**CÔNG TY CP TƯ VẤN THIẾT KẾ
GIAO THÔNG TT-HUẾ**

Số: 310 /2021 - HTEC

V/v cho ý kiến việc công dân kiến nghị lắp đặt gờ giảm tốc ở 2 đường dẫn vào cầu Chui đường sắt Bắc Nam tại đường Bùi Thị Xuân, thành phố Huế.

**MẶT BẰNG BỐ SUNG GỖ GIÀM TỐC
VÀ BIẾN HẠN CHẾ TỐC ĐỘ**

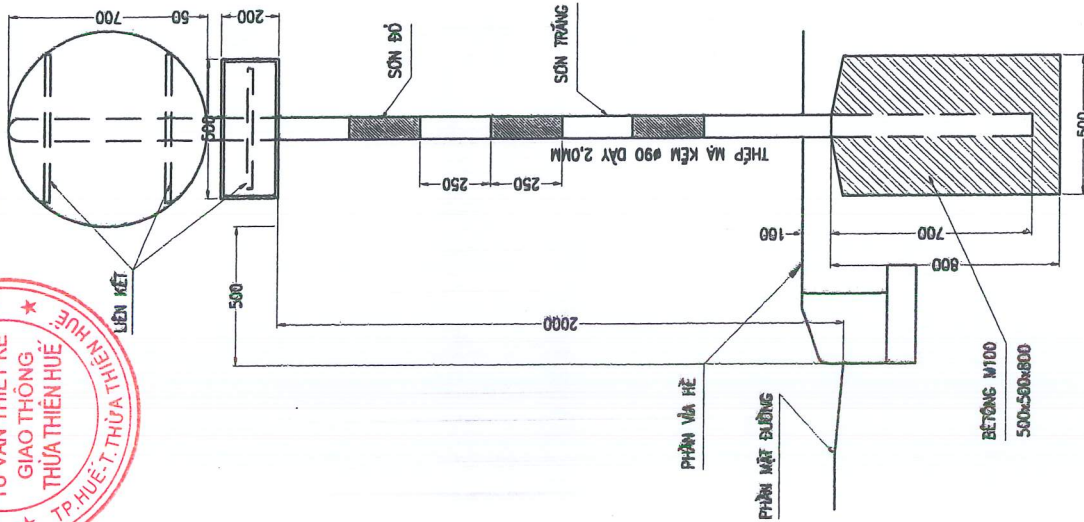
Ngoài ra, Tư vấn Thiết kế kiến nghị bổ sung thêm các biển hạn chế tốc độ tại nhánh đường Bùi Thị Xuân phía ga Huế, nhánh đường Tôn Thất Tùng đi về phía cầu Chui nhằm phòng tránh những va chạm có thể xảy ra tại nút giao này (chi tiết có bản vẽ đính kèm).
